<b>ZMĚNOVÝ LIST pro změny dle § 222 odst. 4 ZZVZ</b>		
	<b>Název stavby:</b>	Rekonstrukce západního vstupního prostranství do areálu Kamencového jezera z ulice Přemyslova a městské pláže, ev.č. d202200327	
	<b>Číslo Změnového listu:</b>	ZL 36	
	<b>Číslo SO/PS:</b>	SO 10	
<b>Název stavebního objektu/provozního souboru:</b>	AREÁLOVÉ ROZVODY NN		
<b>Objednatel:</b>	STATUTÁRNÍ MĚSTO CHOMUTOV	<b>Zhotovitel:</b>	Společnost Kamencové jezero – Přemyslova
<b>Předmět změny:</b>	Změny SO 10		
<b>Iniciátor změny:</b>	Zhotovitel/Objednatel		
<b>Popis změny:</b> (popis předmětu změny, specifikace, zda jde o změny položek, kvality, rozměrů, termínů či dodatečné/neprovedené práce a zdůvodnění pro zařazení do patřičného odstavce § 222 nebo § 100)	<b>Zdůvodnění změny:</b> 3. Rekonstruovaný objekt původního vstupu SO 05a měl být bez elektroinstalace. Pro budoucí možné využití objektu byl na základě požadavku Objednatele proveden nový přívod NN v délce 56 m a nová elektroinstalace objektu (2x světlo, 2x dvojzásuvka, 2x vypínač) (viz PD). 4. Dle požadavku provozovatele Objednatel odsouhlasil, že nová brána služebního vjezdu bude na elektrické ovládání. Z tohoto důvodu byl zhotoven nový přívod NN pro vj

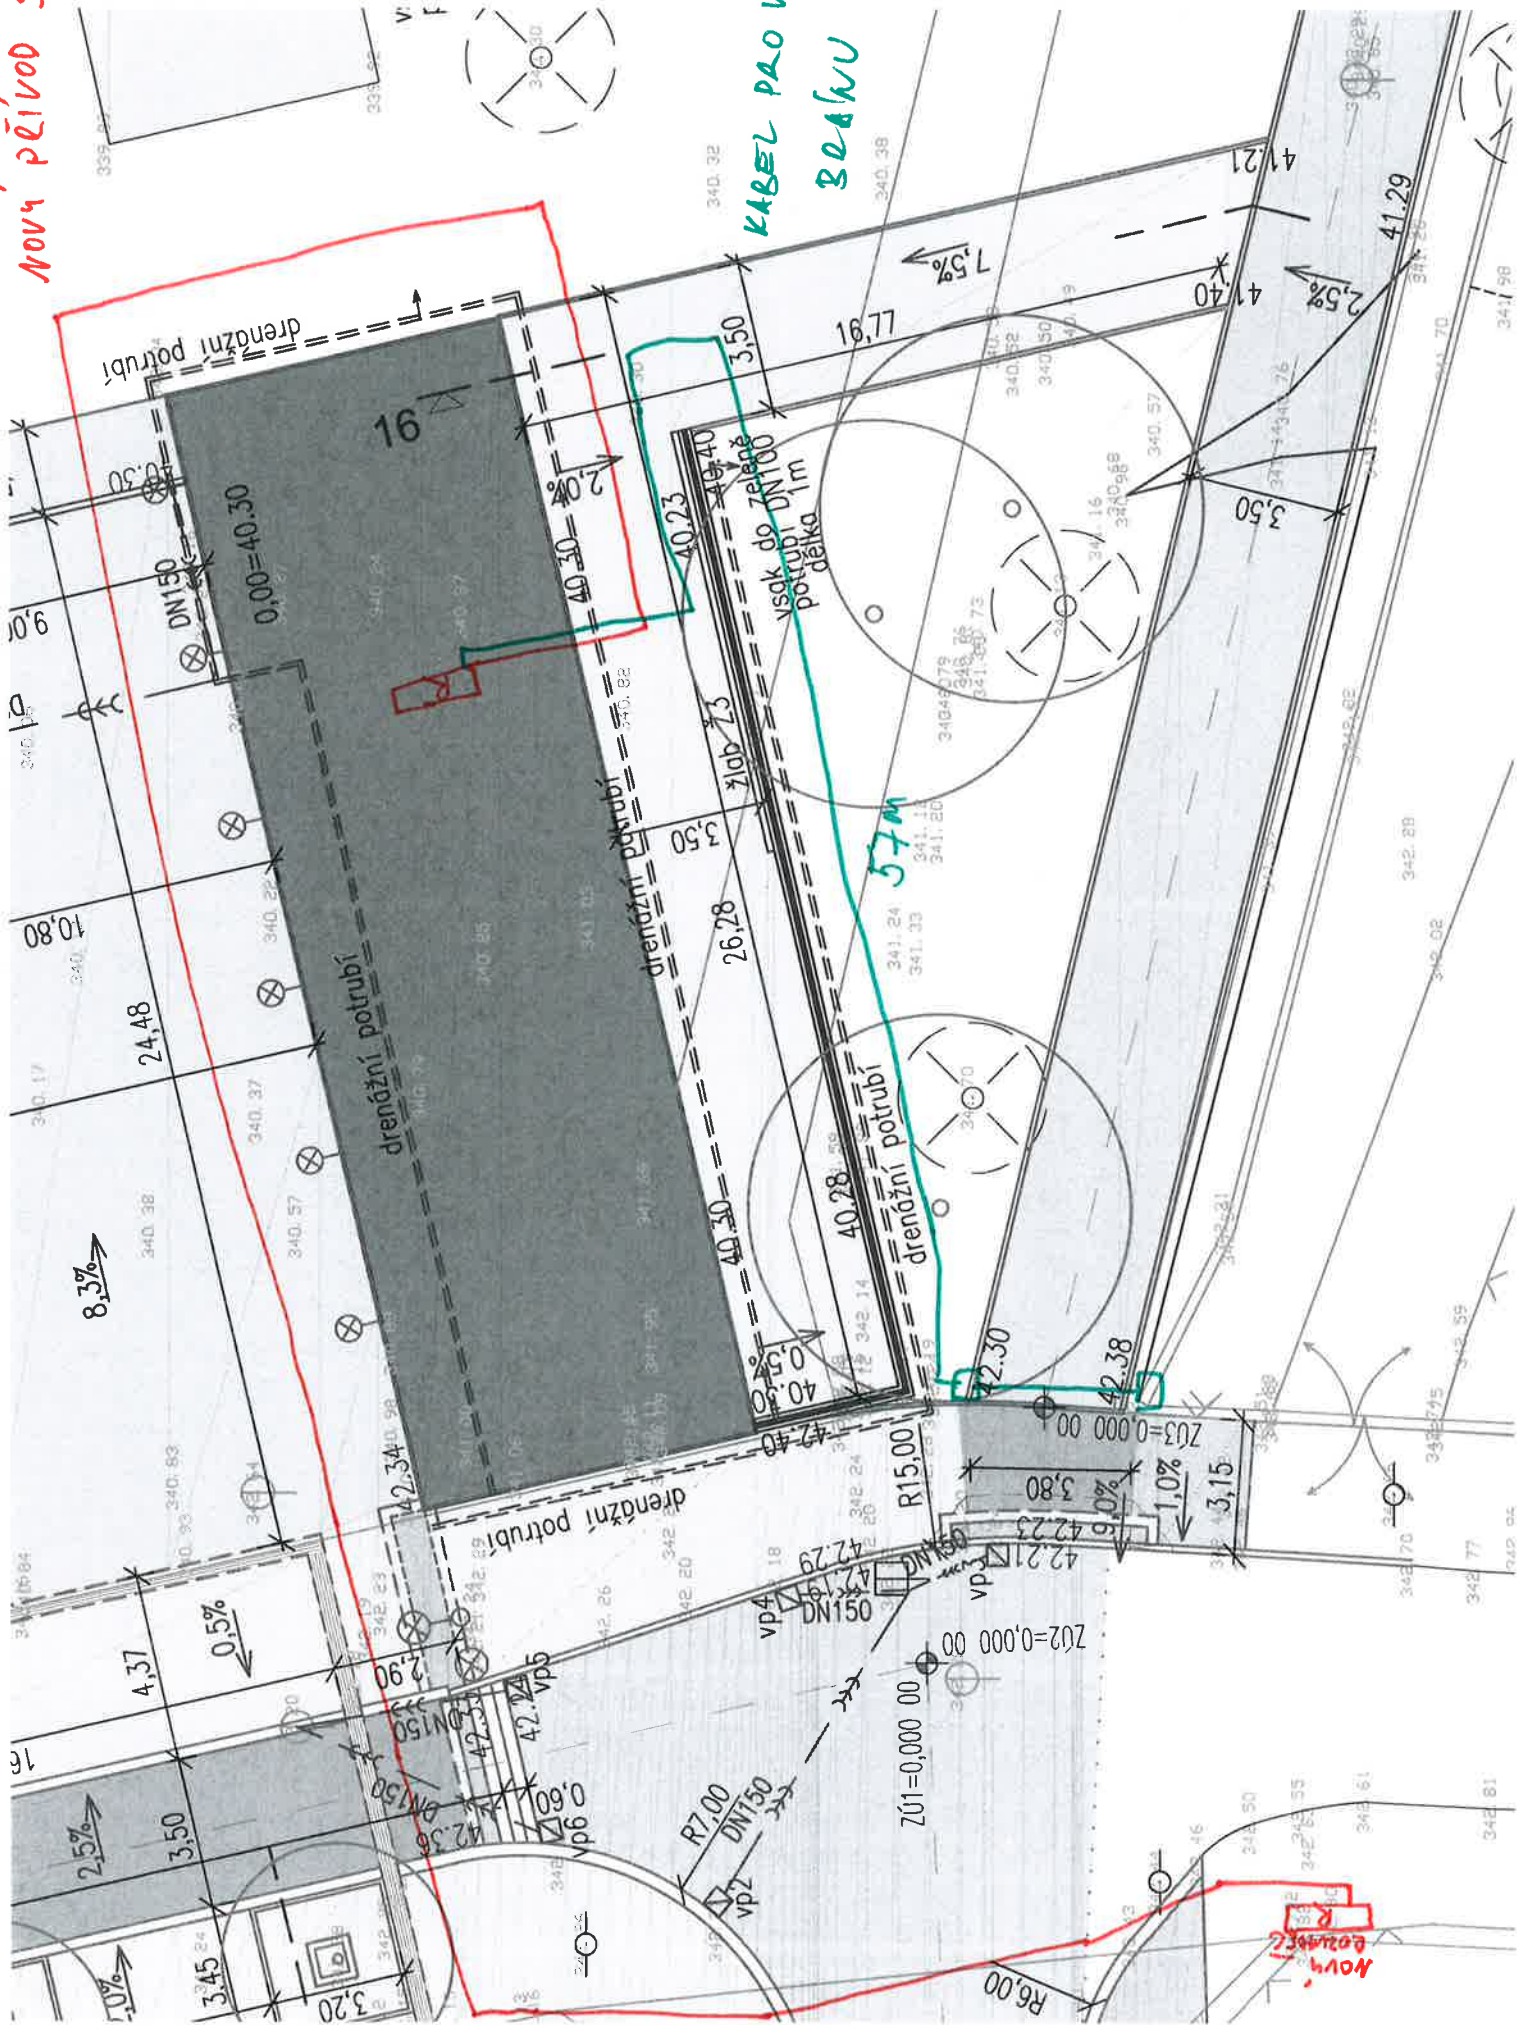
1. Původní napojovací pilířek elektro se nacházel v místě nové opěrné stěny a musel být demontován. ČEZ určil nové napojovací místo a AD navrhl novou trasu přívodu elektro pro SO 05.

4. Dle požadavku provozovatele Objednatel odsouhlasil, že nová brána služebního vjezdu bude na elektrické ovládání. Z tohoto důvodu byl zhotoven nový přívod NN pro vjezdovou bránu služebního vjezdu.

nový převod soos

KABEL PRO VJEZD  
BRANU

nový  
převod

původní řešení převod 5005

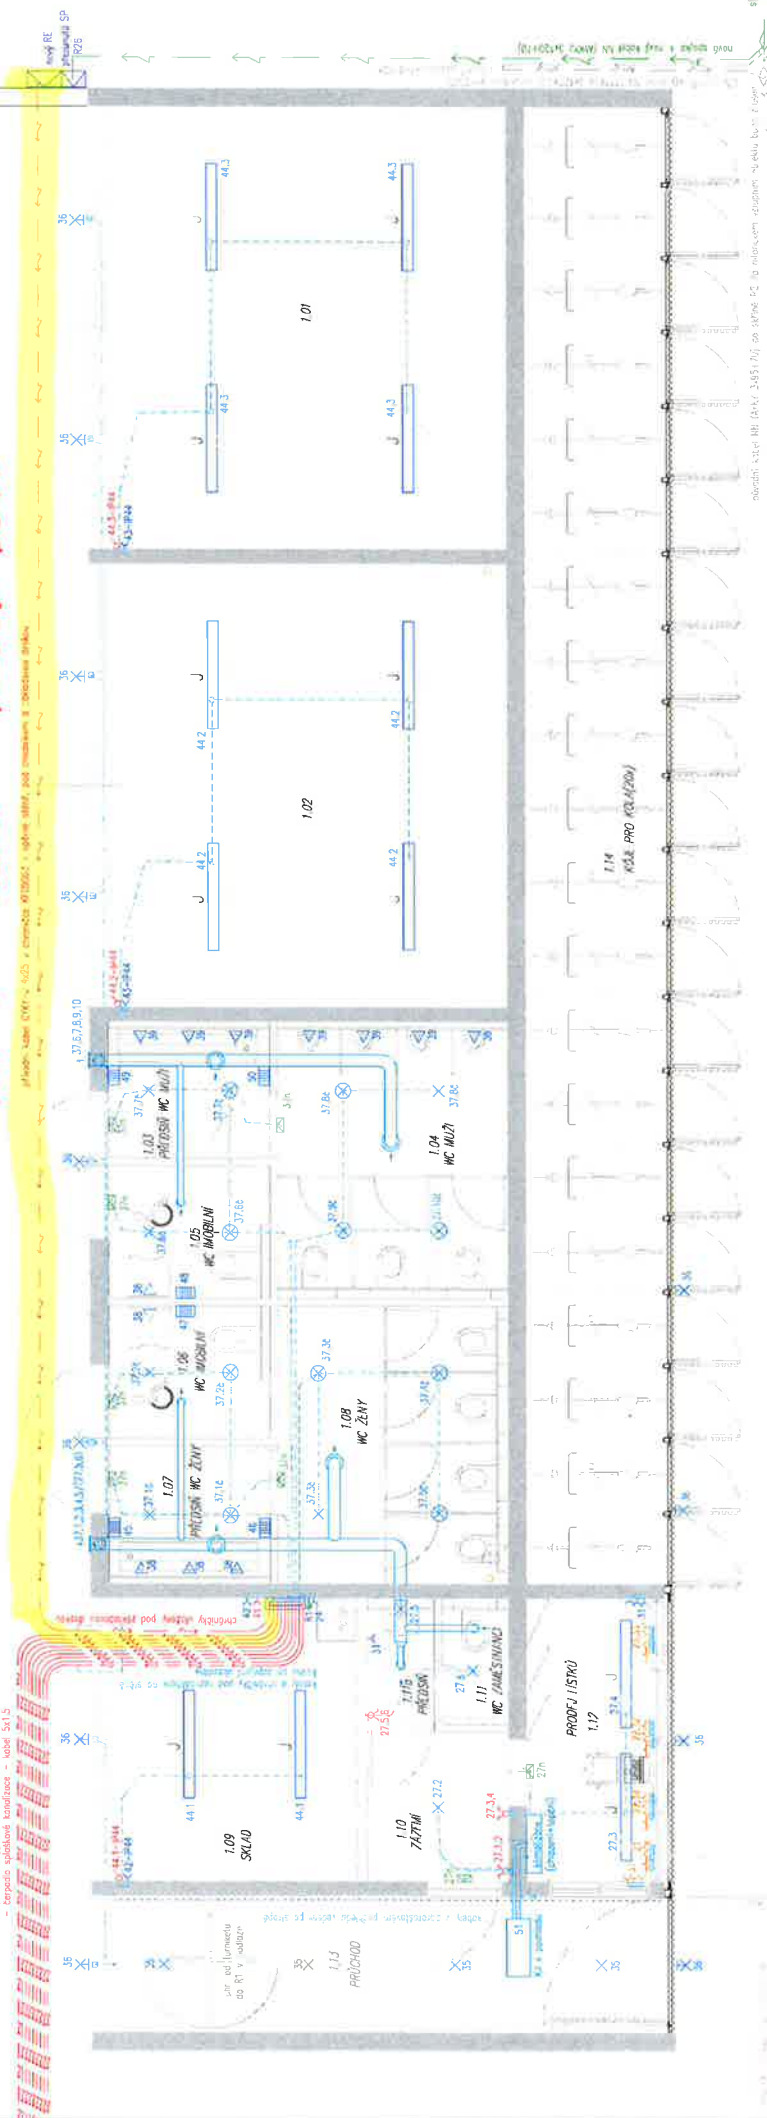
2. Stávající rozvaděč ČEZ R87 má být přesunut na nové místo. Tyto práce zajišťuje ČEZ a není známý termín přesunutí. Protože jsou nyní položeny nové dlažby, které by se při budoucím přesunutí musely rozebrat, byl na základě požadavku Objednatele položen nový kabel v délce 32 m od stávajícího po nové umístění R87.

R87 - nové umístění  
nová šachta (pro připojení objektu)  
na stávajících rozvodech Cetin, MAN

DEK 32M

R87 - původní umístění

# PŮDORYS NOVÝ STAV

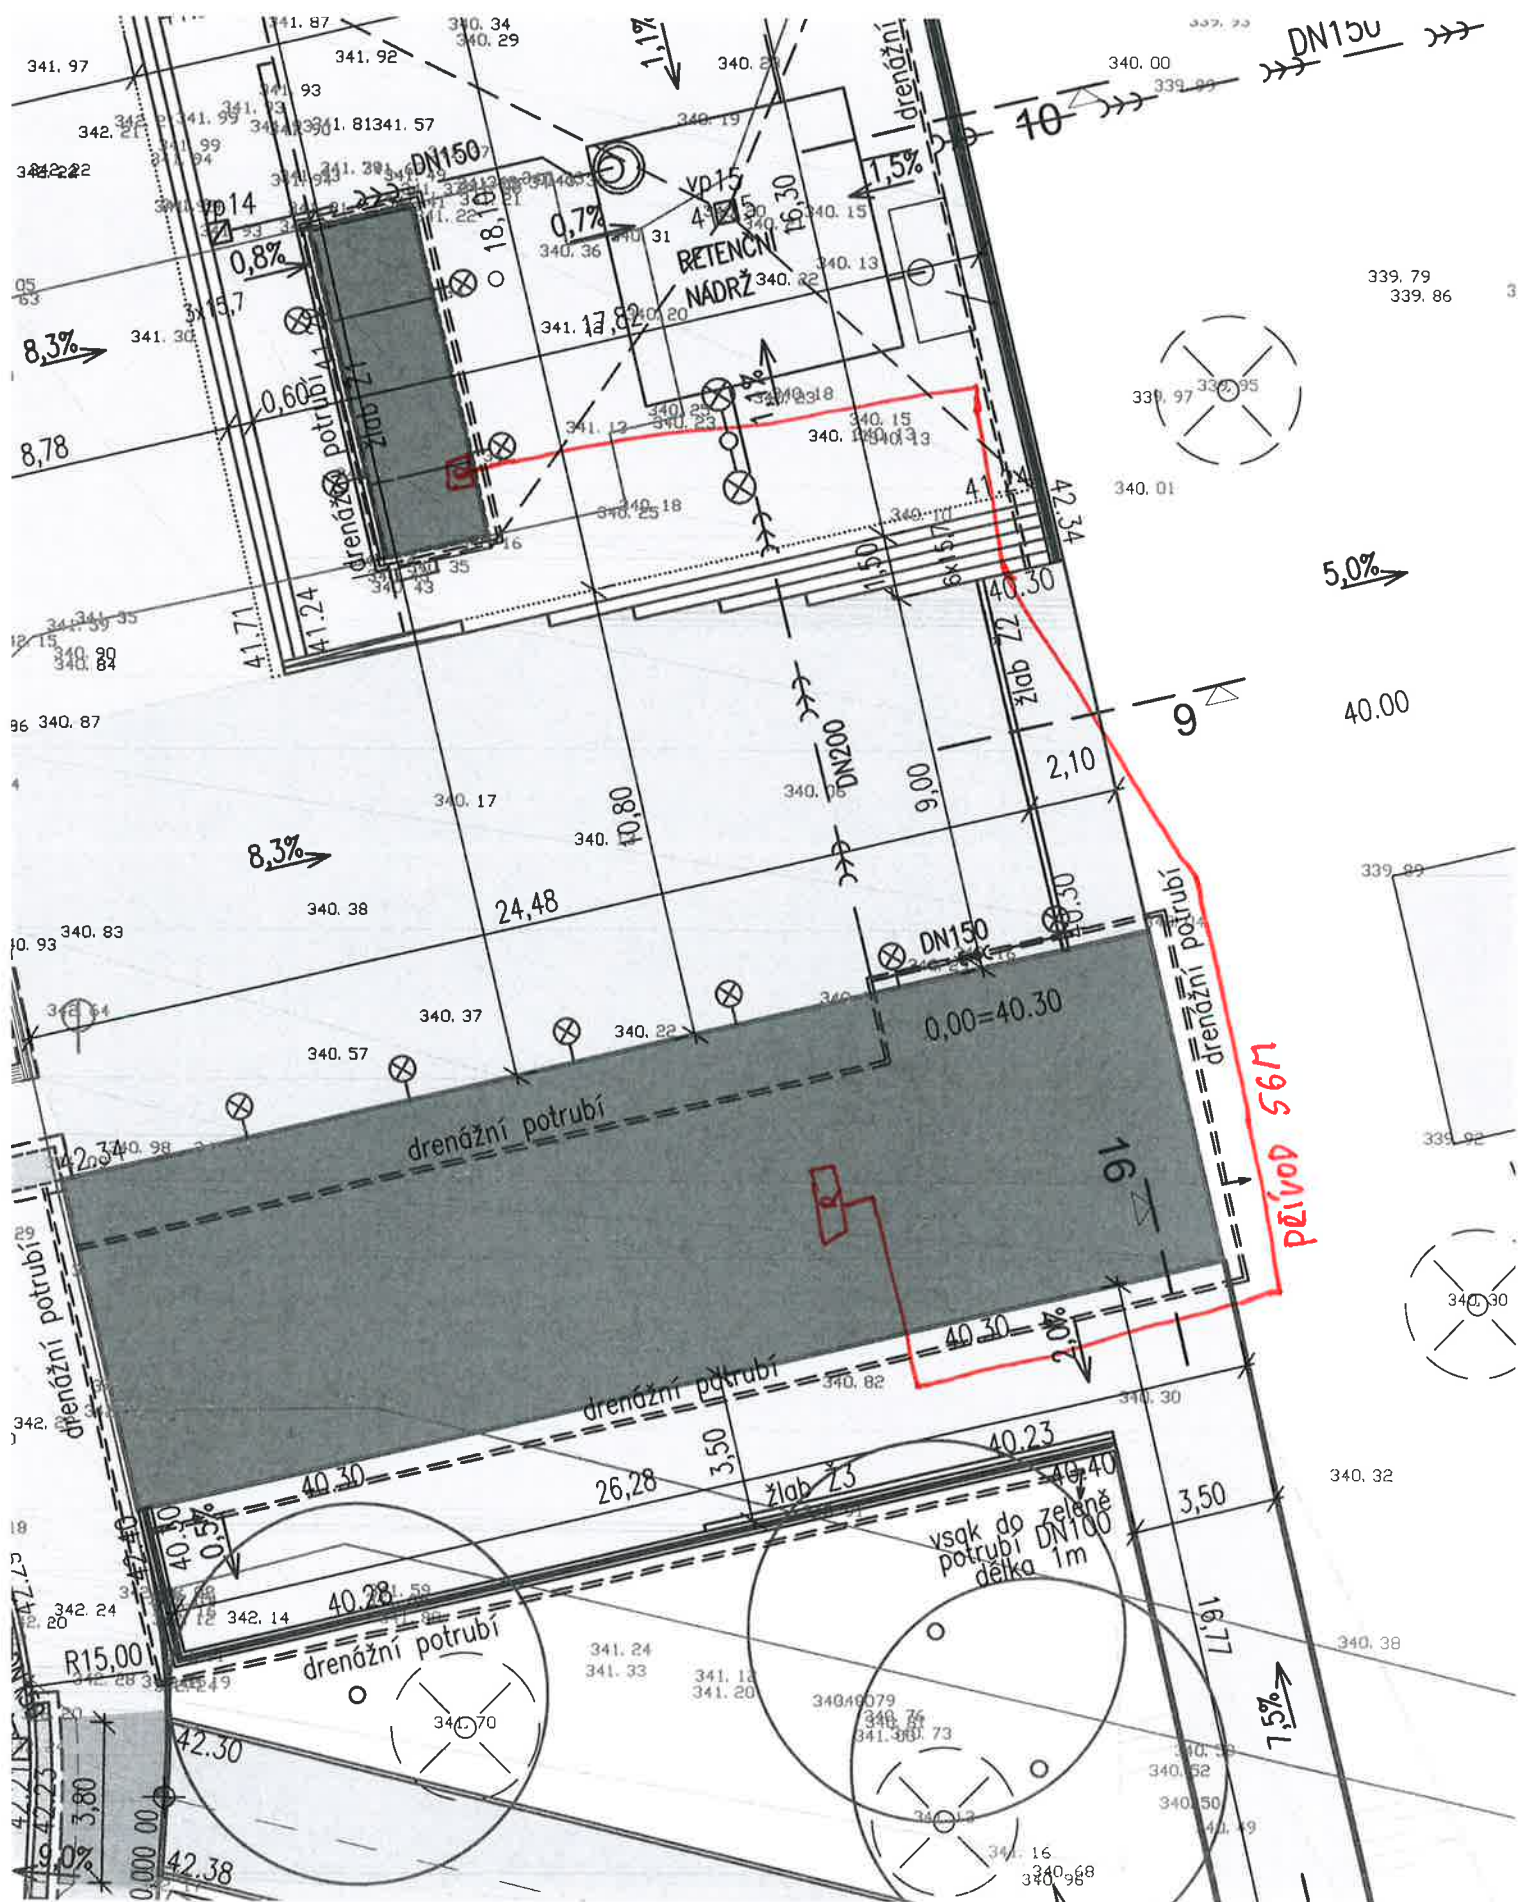
3. Rekonstruovaný objekt původního vstupu SO 05a měl být bez elektroinstalace. Pro budoucí možné využití objektu byl na základě požadavku Objednatele proveden nový přívod NN v délce 56 m a nová elektroinstalace objektu (2x světlo, zásuvka, vypínač)

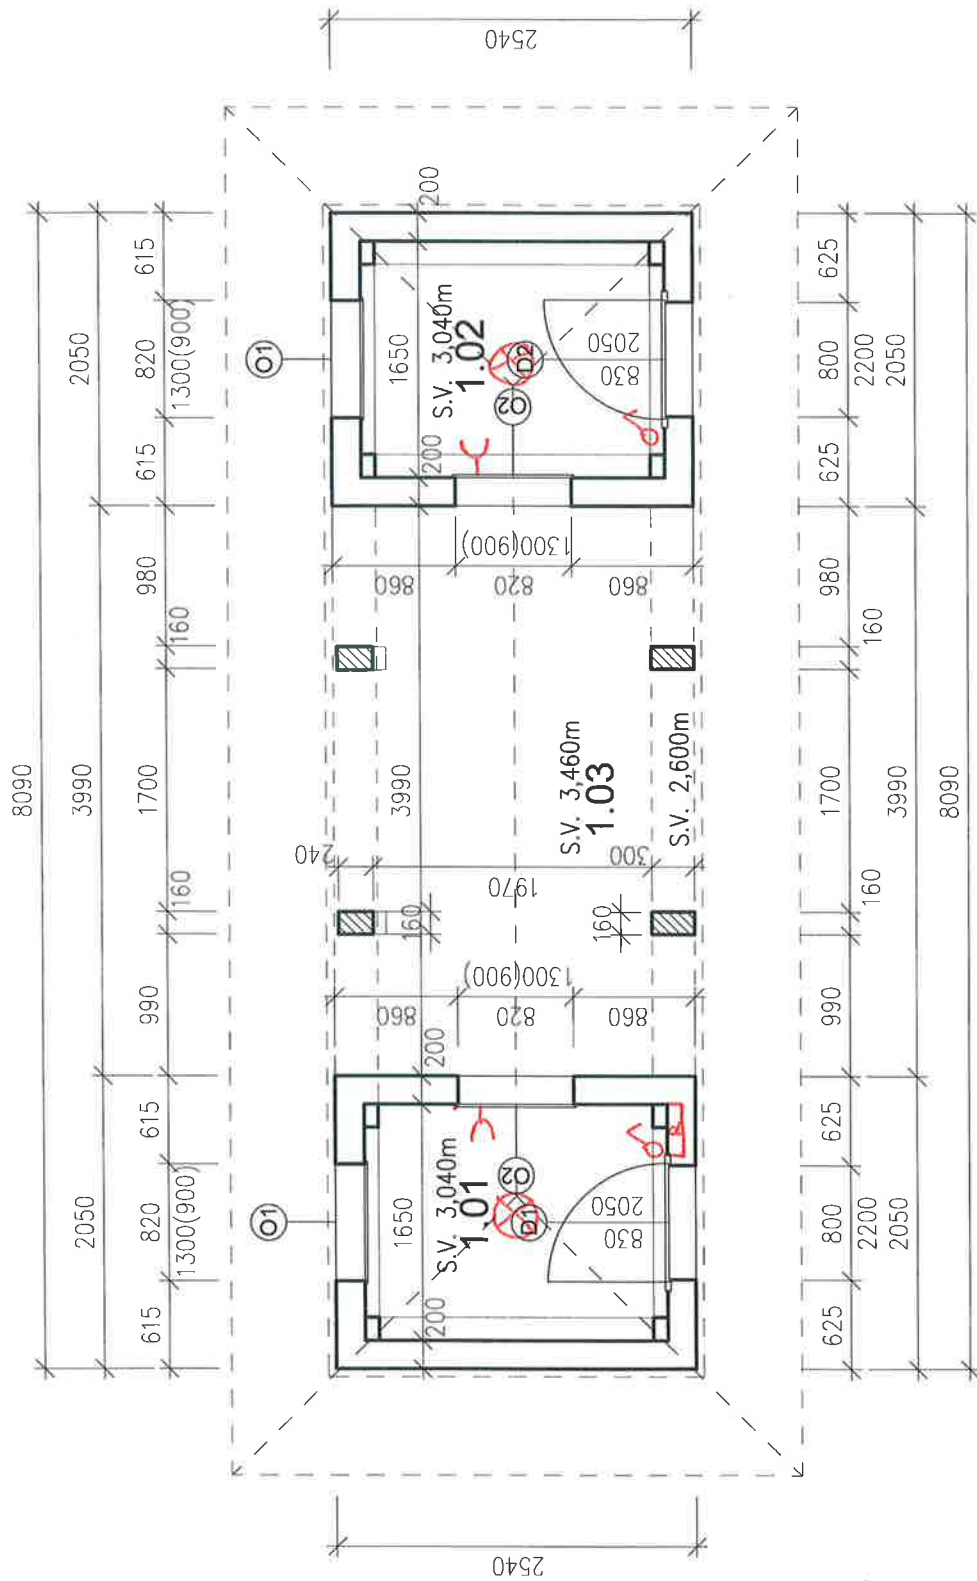
5. Dle požadavku provozovatele Objednatel odsouhlasil provedení nového přívodu do kabelek údržby správce KJ v délce 40 m.

10 05a

PŘÍVOD PŘO ČS A SLABOPROUD  
PŘÍVOD PRO KABINKY ÚDRŽBY  
PŘÍVOD PŘO ČS2
